山中湖自転車・歩行者道 景観検討委員会 第2回委員会資料

平成24年8月2日

山梨県
国土交通省

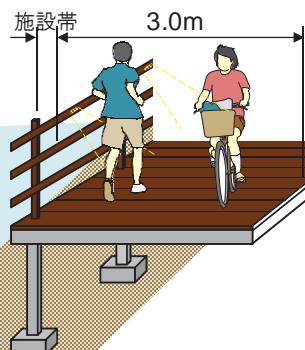
② 高欄は天端(笠木)を鋼製か木、下(横桟)をワイヤータイプにするなど透過性のよいもので眺望を妨げない工夫を。

- ・高欄はできるだけ透過性の高いものを検討
- ・手すりの上部は、丸みを帯びた形状のもので検討
- ・桟間隔は、すりぬけ防止を考慮し、150mm以下で検討

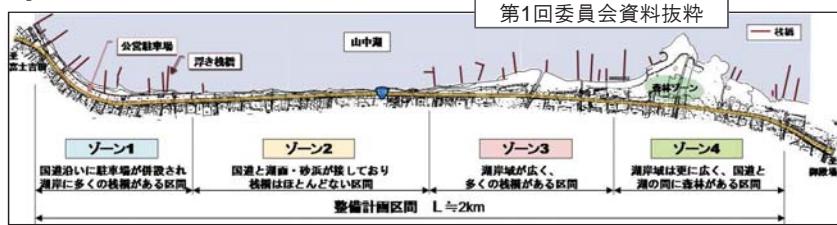
⑥ 歩行者が立ち止まり、湖を眺められる休憩スペース・植栽等の検討を。

⑦ 自転車・歩行者道の幅員を広げても良いのではないか。

休憩・たたずむ
スペースを整備

人の集まる・たたずむ
場所では幅員を広く

①湖上からみた景観にも配慮

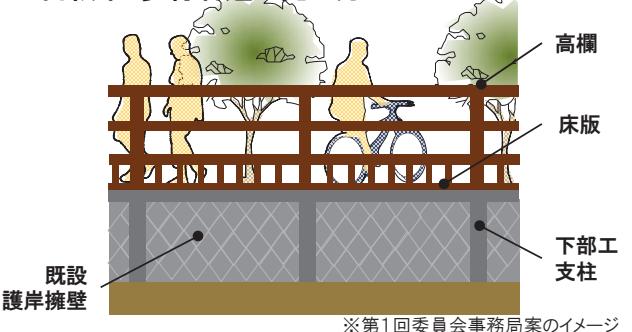
① 湖上から見た景観にも配慮すべき。

自転車・歩行者道全体の構造を目立たなくする対応を検討

できるだけ透過性の高いものを検討し、目立たなくする
(意見②への対応を参照)

支柱をできるだけ奥に設置するなどの工夫により、目立たなくする
(意見④への対応を参照)

③計画高を護岸より1段下げる

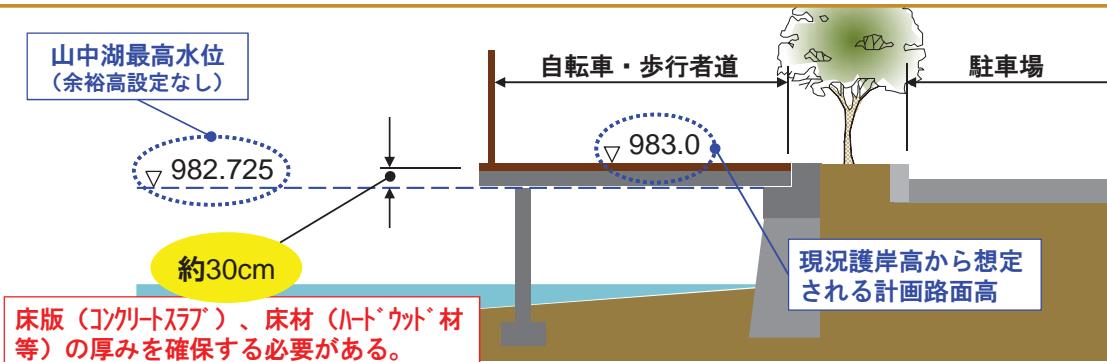
③ 高欄の高さを低くする。または、自転車・歩行者道の計画高さを護岸より1段下げるなど、車道や駐車場から湖への眺望に配慮した工夫を。

山中湖最高水位と湖岸高の関係から、自転車・歩行者道の路面高を下げるることは困難。

山中湖には計画高水位の設定ではなく、貯留権に基づいた上限の水位を「最高水位」としている。

このため、一般的な河川のように水位に対する余裕高(堤防の余盛高、橋桁の桁下空間等)の設定はない。なお、工作物の設置においては貯水容量を侵さないことや、その他の構造は「工作物設置許可基準(平成10年1月 治水課長通達)」を準用する。
